ÚZEMNÍ PLÁN MĚSTA BRNA

Textová část Odůvodnění

Kapitola 19 Vyhodnocení připomínek

Svazek Pb10 *(s osobními údaji)*

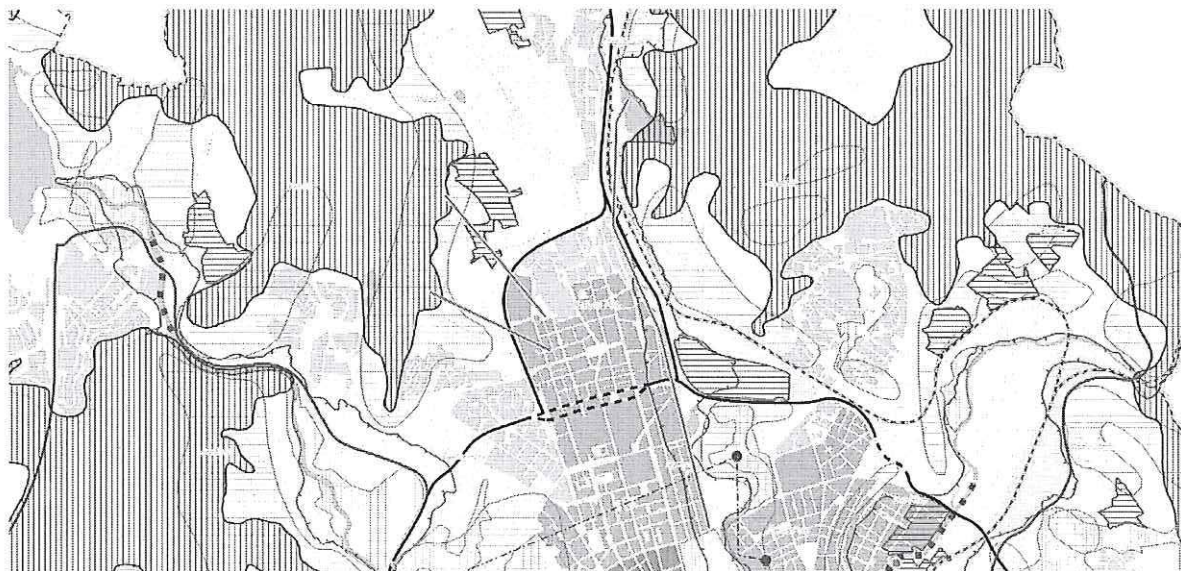
V návrhu ÚP chybí souvislé rekreační koridory, které by propojily kompaktně zastavěné části města s nejbližším krajinným zázemím města. Například "greenway" Ponávka - bezbariérová pěší (a cyklistická) trasa od Lužánek až do Mokré Hory, dále například Královo Pole - Medlánecké kopce, Královo Pole - Palackého vrch.

Námítka číslo 1 (zákres)

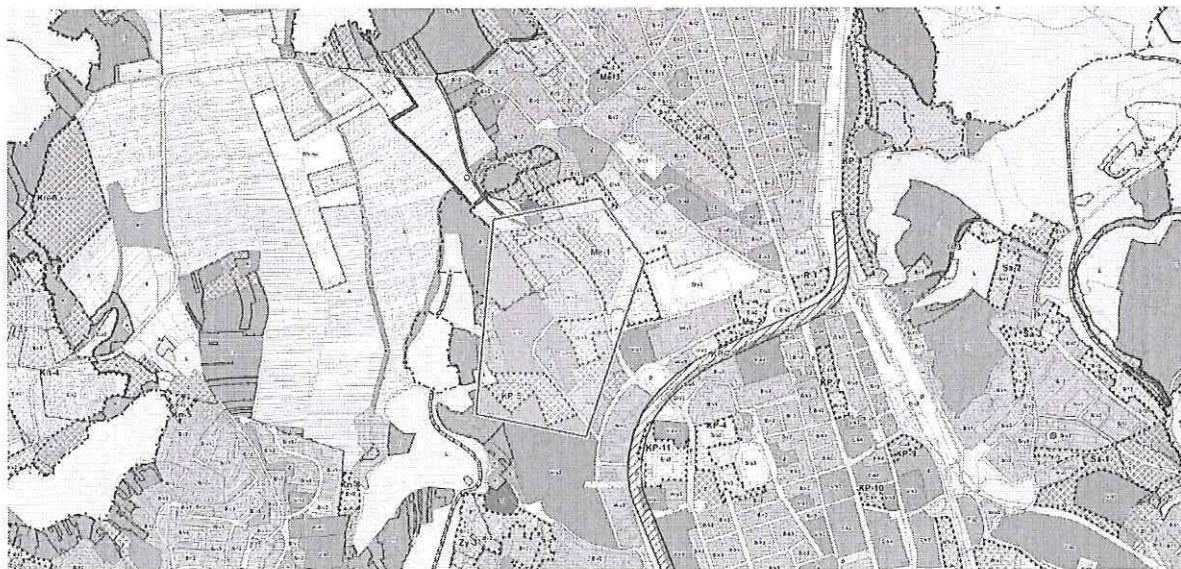
2 Nesouhlasím s vymezením dalších zastavitelných ploch ve vyznačeném území prodloužení ulice Purkyňova a oblasti Palackého vrchu. Požaduji zde ochranu a rozvoj rekreačního zázemí města alespoň v podobě dostatečně dimenzovaných bezbariérových přístupů do krajiny. 2

Odůvodnění: Kompaktně zastavěné rezidenční území Králova Pole potřebuje dostupné krajinné zázemí. Krajina se však stále vzdaluje, bez solidního přístupu. Nedávná etapa výstavby technologického parku v prodloužení ulice Purkyňovy je tragickou ukázkou pohlcování krajiny pseudoměstem - řídce zastavěnými areály pochybného monofunkčního využití. Také rozvoj kampusu VUT pod Palackého vrchem není městotvorný a soustředění další výstavby zde navíc jen zvyšuje problémy v dopravě mezi jednotlivými zónami města.

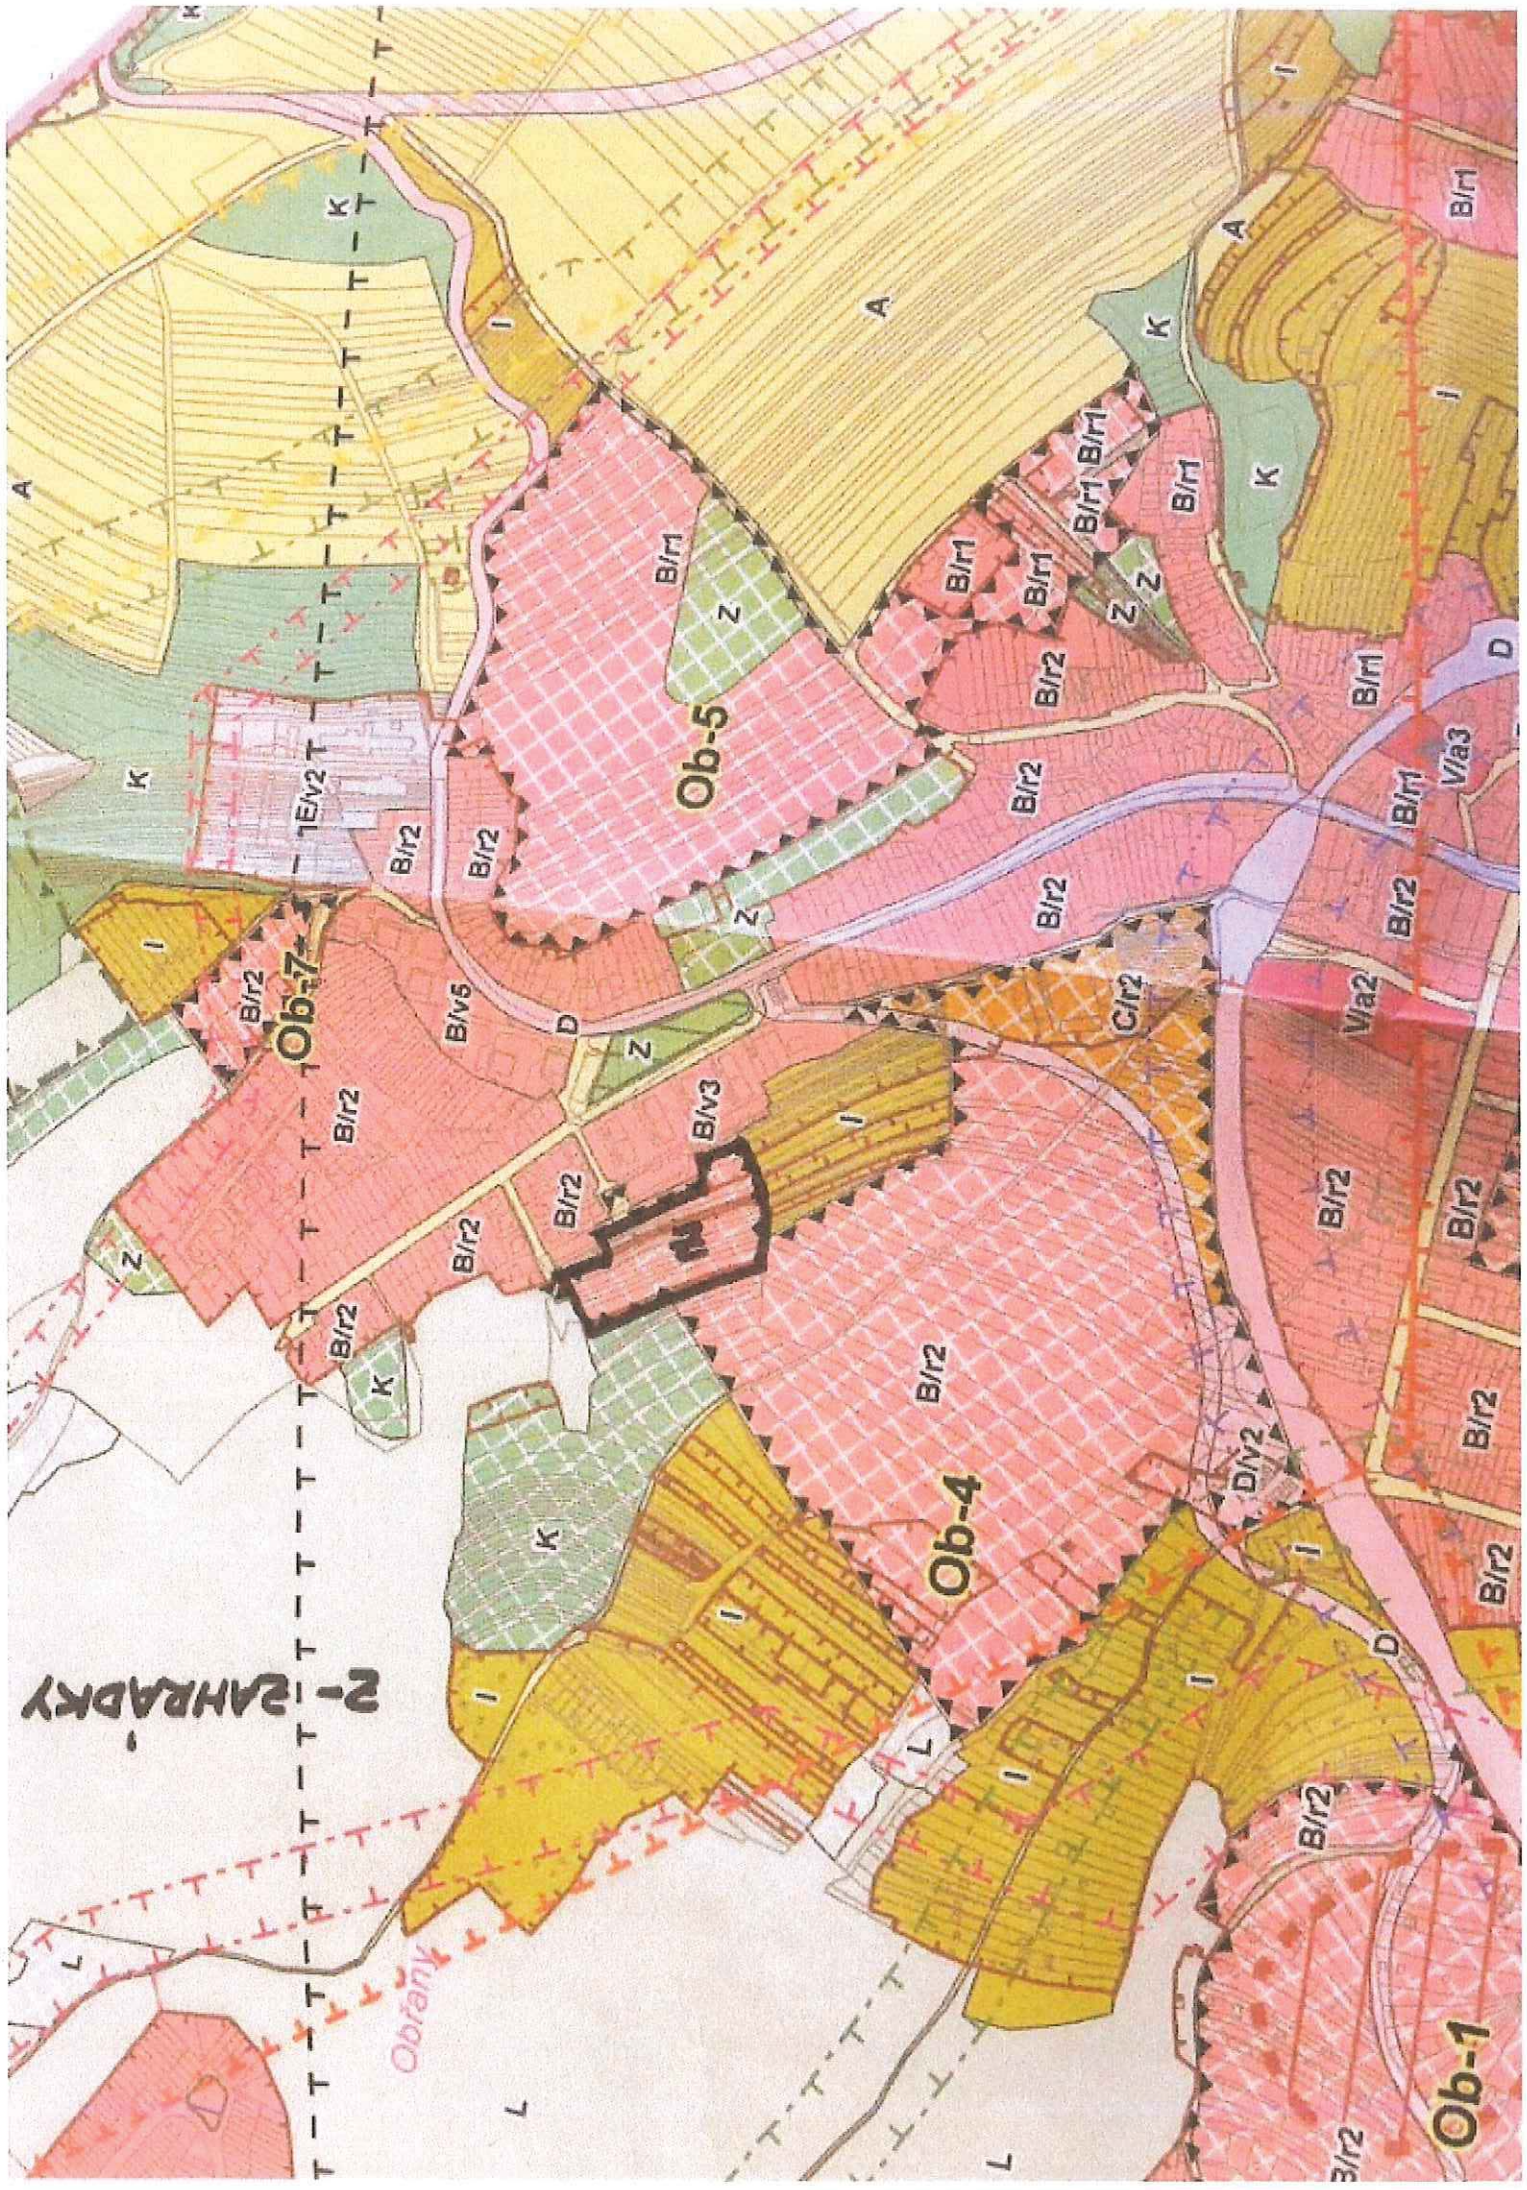
Lokalita konce Obřan má špatnou dostupnost do centra města. Tato nevýhoda byla dosud vyvážena přijatelným životním prostředím. Žádáme, aby v okolí všech bytových domů byly v celém rozsahu ponechány zahrádky, které tvoří stabilní nedílné zarámování zdejší obytné lokality.

Nevidíme urbanisticky odůvodnitelné, proč by se mělo stavět na nejnevhodnějším místě, severovýchodním prudkém nestabilním svahu, když v podstatě všechny lokality v okolí jsou technicky vhodnější a nadto by jejich zastavění neovlivnilo natolik negativně stávající obyvatelstvo.

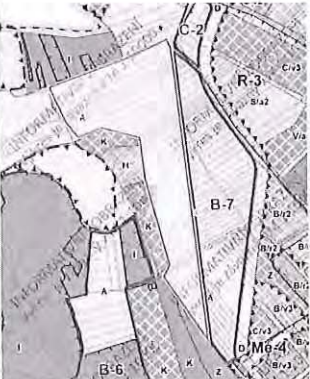
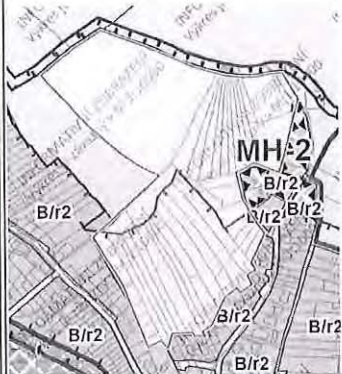
1	Komín	Soubor ploch A a I severně od sídliště Komín při ul. Řezáčova dle zákresu 	Stanovit kód B/r1. Za účelem dopravní obsluhy území, které je předmětem této věcně shodné připomínky, a území, které je předmětem věcně shodné připomínky č. 8 (soubor ploch A při ul. Palcary), prověřit prodloužení trolejbusové tratě.
2	Komín	Soubor ploch A při ul. Palcary dle zákresu 	Stanovit kód B/r1.
3	Medlánky	Území vymezené územní rezervou B-6 (při ul. Turistická)	Stanovit kód B/r1, tj. zrušit územní rezervu, současně respektovat podmínky pro prověření územní rezervy B-6 uvedené v textové části.
4	Medlánky	Plocha A při ul. Turistická a Žebětínek dle zákresu 	Stanovit kód B/r1 a využití území prověřit zpracováním územní studie, současně respektovat územní rezervu O-6.

Přípomínka	číslo:	1
------------	--------	---

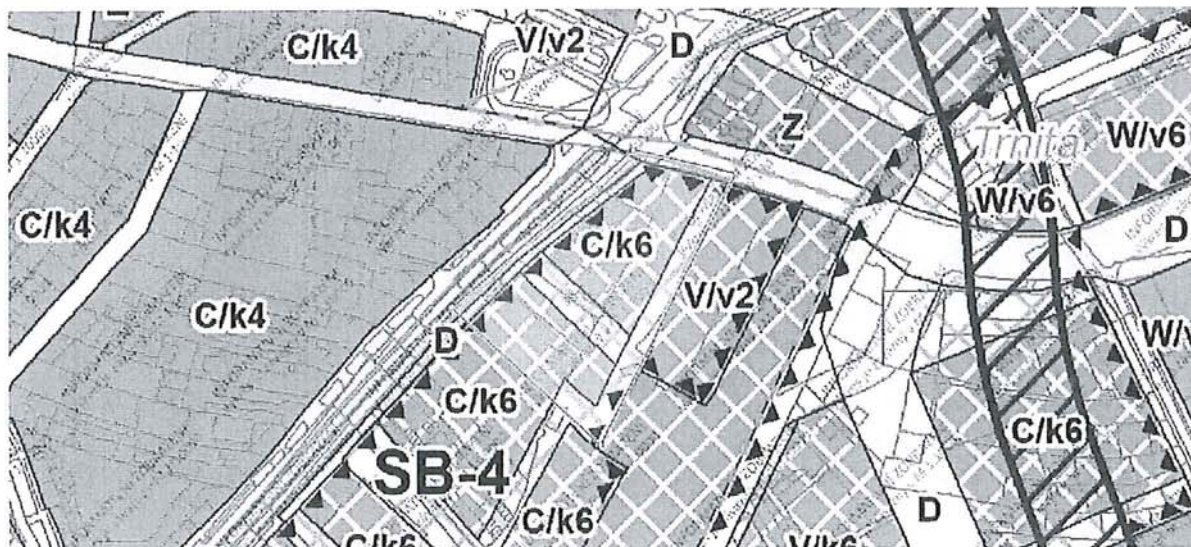
Požadujeme v severní části rozvojového území SB-4 dodržet a zpracovat principy urbanisticko architektonické studie zpracované v 11/2019 spol. Arch.Design, s.r.o., zejména pak dodržet polohu veřejného prostranství mezi bloky 01 a 02 z důvodu možností dostavby budovy TITANIUM (viz příloha č.7). Na základě zmíněné studie bylo zažádáno o vyjádření k záměru u těchto DOSS:

Připomínka	číslo:	1
------------	--------	---

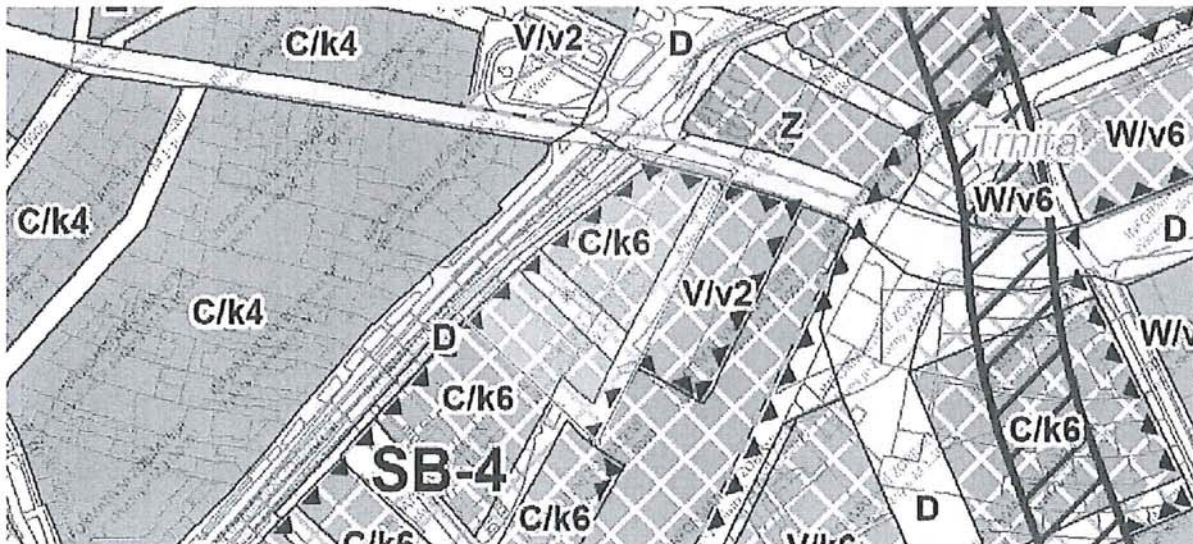
Požadujeme v severní části rozvojového území SB-4 dodržet a zapracovat principy urbanisticko architektonické studie zpracované v 11/2019 spol. Arch.Design, s.r.o., zejména pak dodržet polohu veřejného prostranství mezi bloky 01 a 02 z důvodu možnosti dostavby budovy TITANIUM (viz příloha č.7). Na základě zmíněné studie bylo zažádáno o vyjádření k záměru u těchto DOSS:

Připomínka číslo 1 (zákres)

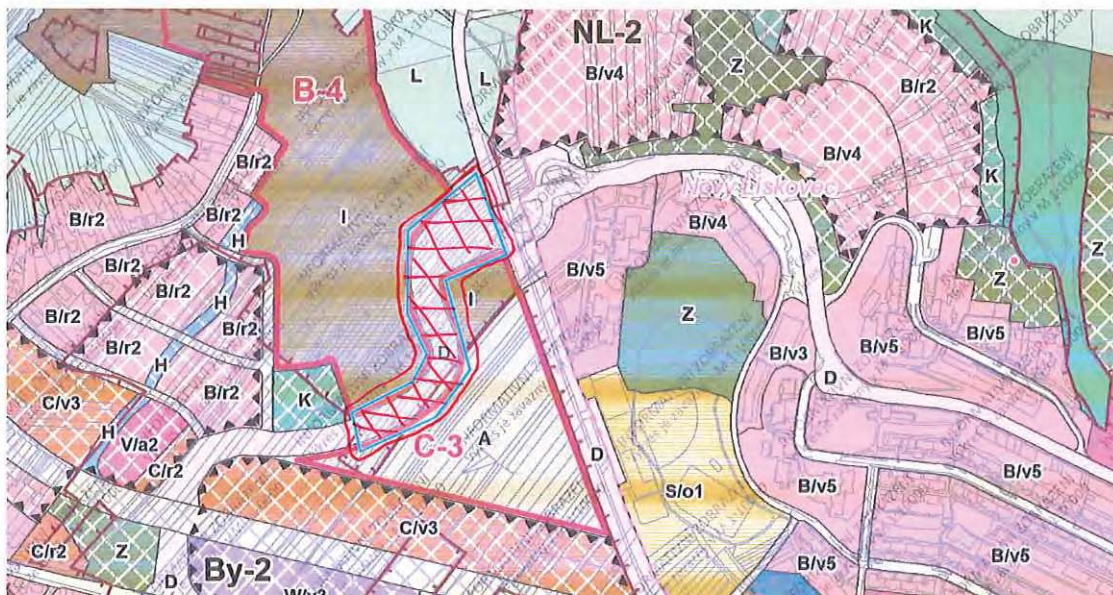
Nesouhlasím s plánovaným silničním propojením Nového Lískovce a Bosonoh (prodloužení ulice Petra Křivky). Tato ulice projíždí celou naší městskou částí (Nový Lískovec) a již nyní je celkem frekventovaná. Její vytižení dále stoupne s plánovanou výstavbou KV II v samotném Novém Lískovci. Tímto propojením by na ulici Petra Křivky byla svedena další (prakticky tranzitní) doprava celé nové rozvojové části Bosonoh. Nemyslím si, že je vhodné, vest tranzitní dopravu středem městské části s jednou z nejvyšších zalidněností v Brně.

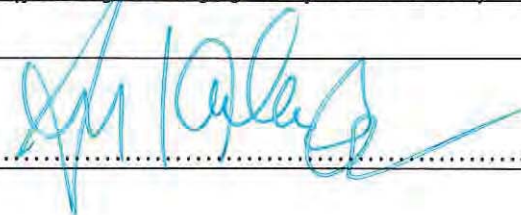
Nesouhlasím se zařazením pozemku 720/4 do plochy H (plocha vodní a vodohospodářská)

Stávající objekt v mém spoluvlastnictví je zkolaudovaný a plně funkční. Jeho využití je v souladu s územním plánem a odpovídá údajům uvedeným v katastru nemovitosti. Nachází se zde provozovna s občerstvením a probíhají tu kulturní, společenské a sportovní akce. Zároveň toto místo slouží jako významné komunitní centrum pro obyvatele z okolí. V části objektu je vybudovaná má bytová jednotka. Spolu se zpevněným prostranstvím před západní fasádou objektu na p.č. 720/4, který máme jako provozovatelé objektu v pronájmu, tvoří objekt a pozemek jeden funkční celek přístupný z ulice Trtílkovy. Bez využívání pozemku 720/4, by nebyl provoz možný. V současné době je celá tato plocha dle ú.p. zapsaná jako plocha „R“ , což nám umožňuje využívat ji výše zmíněným způsobem. V Návrhu ÚP je pozemek 720/4 přiřazen k navazující ploše H (plocha vodní a vodohospodářská). Předložený Návrh ÚP neodpovídá stávajícímu stavu, tedy využití pozemků. Zhoršuje naše postavení jako vlastníků objektu a de facto znemožňuje využití objektu a pozemku resp. nakládání s nimi v budoucnu. Navrhovaná změna ú.p. závažným způsobem zasahuje do našich vlastnických práv a zároveň by znamenala značné znehodnocení našich investic. V zadání pro tvorbu ú.p. město Brno požaduje zlepšit občanské vybavení a stabilizovat současná kulturní zařízení. Výše zmíněná změna jde i proti tomuto zadání. V roce 2006 proběhla řízení potřebná pro změnu územního plánu na těchto pozemcích. Všechny dotčené odbory (OUPR, OVLHZ, Lesy města Brna a.s., městská část Brno Sever, ...) se změnou souhlasily. Následně zastupitelstvo města Brna dne 19.12.2006 schválilo pro dané pozemky „Změnu KR - návrh a PUFL na R - “ a to z důvodu, aby zde mohl vzniknout námi provozovaný objekt se zázemím na pozemku 720/4. Stálo nás nemalé úsilí a finanční prostředky, vybudování celého, dnes plně fungujícího zařízení. Navrhovaná změna ú.p. by znamenala bezdůvodné zmaření naší investice. V rámci zachování kontinuity veřejné správy je nemyslitelné opětovně měnit začlenění těchto pozemků. Tato změna by byla v rozporu se současným využitím a s rozhodnutím všech dotčených institucí z roku 2006, na úkor současného majitele a obyvatel města Brna.

Přípomínka číslo 1 (zákres)

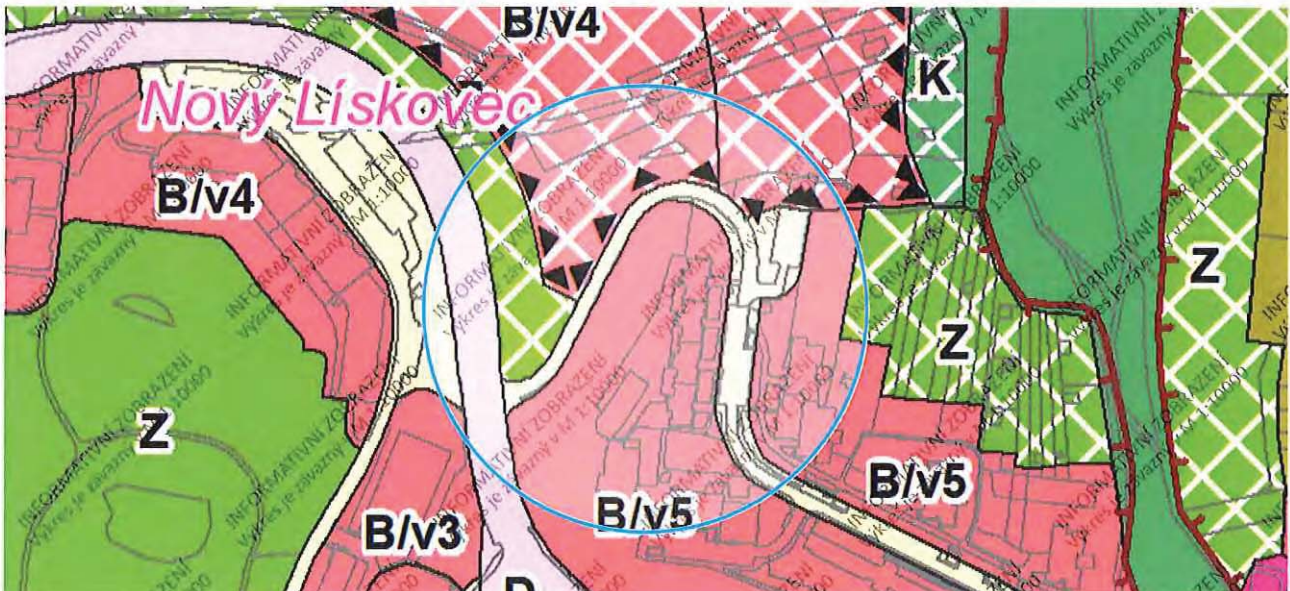
Dobrý den, připomínkuji neřešenou dopravní obslužnost při chystané výstavbě nových domů (Kamenný vrch II). Kapacita je nedostatečná již nyní - problematický výjezd z Koniklecové na Petra Křivky. Původně bylo starousedlíkům slibováno, že nová výstavba bude mít řešenou svou přístupovou cestu přímo z Petra Křivky a ne přes Koniklecovou, která je poddimenzována už při současném provozu.

Připomínka	číslo:	1
------------	--------	---

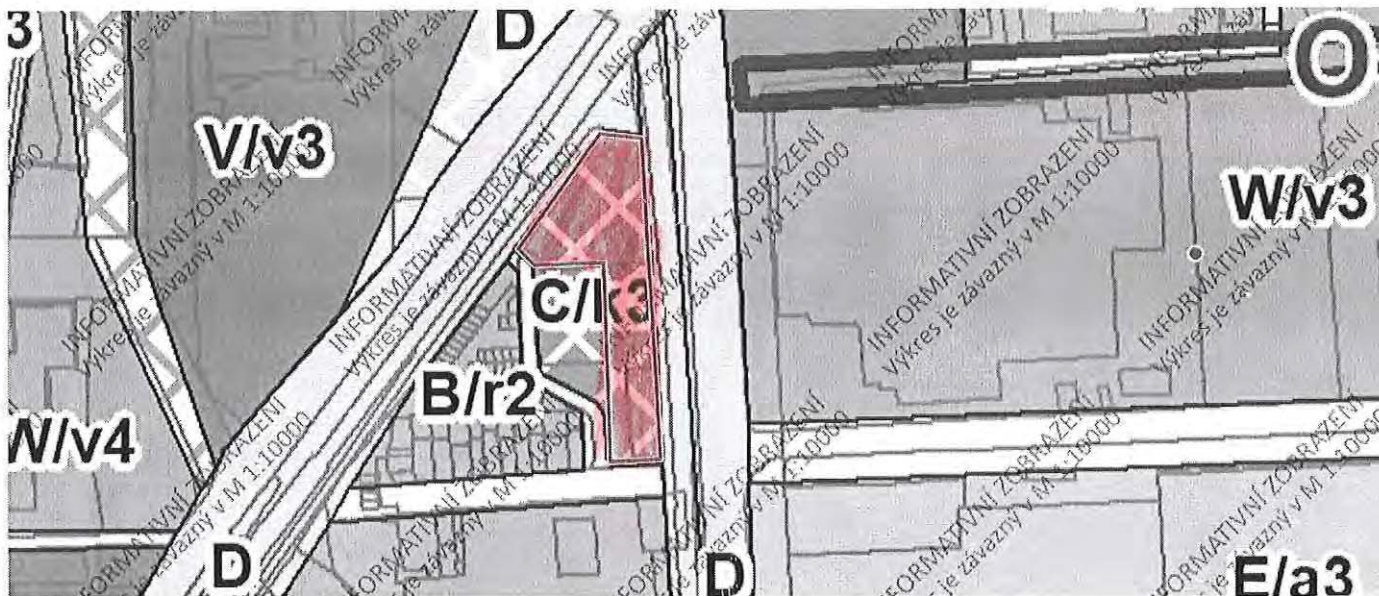
Zachování veřejné zeleně u zastávky Hluboká.

Vznáším připomínku k navrhované změně územního plánu v blízkosti tramvajové zastávky Hluboká, Brno-Štýřice. V současné době je tato oblast zelená, a krom toho, že zamezuje hluku z frekventované ulice Vídeňská a hojně ji využívají i lidé s domácími mazlíčky, v létě aspoň trochu napomáhá snižovat teplotu v již tak rozpáleném městě a snižovat prašnost. Navíc v současné době, kdy město Brno podporuje dotace na zelené střechy, by mělo město také podporovat tyto "městské zelené ostrůvky", které nemusí nijak významně dotovat.

Připomínka číslo 1 (zákres)

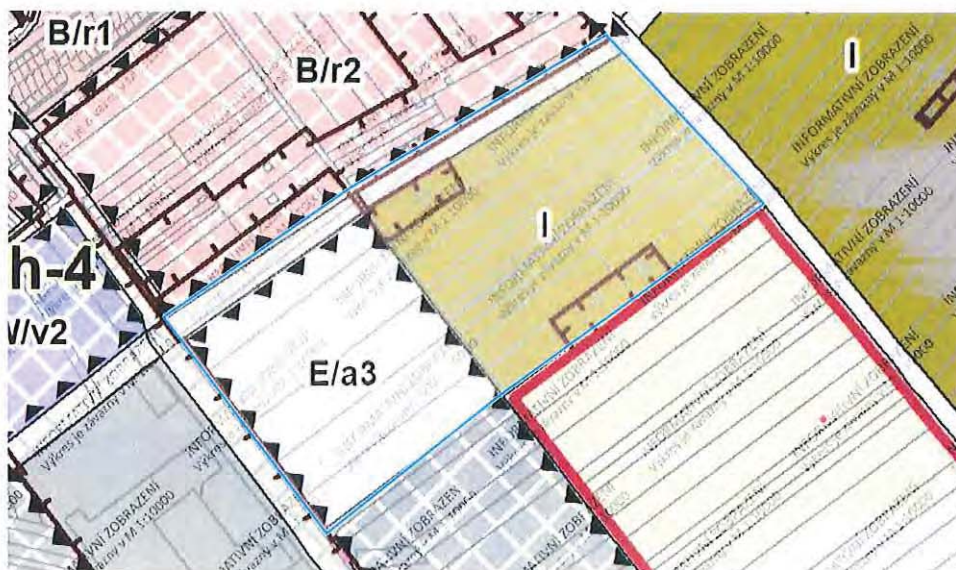
1 Nesouhlasím s vedením komunikace na pozemku 4552 v bezprostřední blízkosti pozemků, které jsou učené k bydlení a rekreaci. Zmíněná komunikace by dle mého názoru mohla přivést obtěžující hustou dopravu, obsluhující průmyslovou zónu v blízkém okolí těsně k plochám určeným k bydlení a dále i do obce Tuřany a zhoršit tak nejen ovzduší, ale i zatížit přilehlou lokalitu hlukem. **1**

2 Dále nesouhlasím s určením blízkých pozemků - Tu-1 U Fukovy boudy - E/a3, P/a3 4501, 4500, 4499, 4498, jako ploch lehké výroby. Tyto plochy by zatěžovaly životní prostředí blízkého okolí určeného k bydlení prašností, hlukem i zvýšením tepelného ostrova dané lokality. Také dojde ke značnému záboru obhospodařovaných pozemků, dalšímu zhoršení hospodaření s vodou, které je již v posledních letech velmi ohrožené, zmíněné oblasti trpí suchem. Zatímco ponechání těchto pozemků jako ploch městské zeleně, by tvořilo přirozený předěl mezi plochami určenými k bydlení a plochami výroby a skladování. **2**
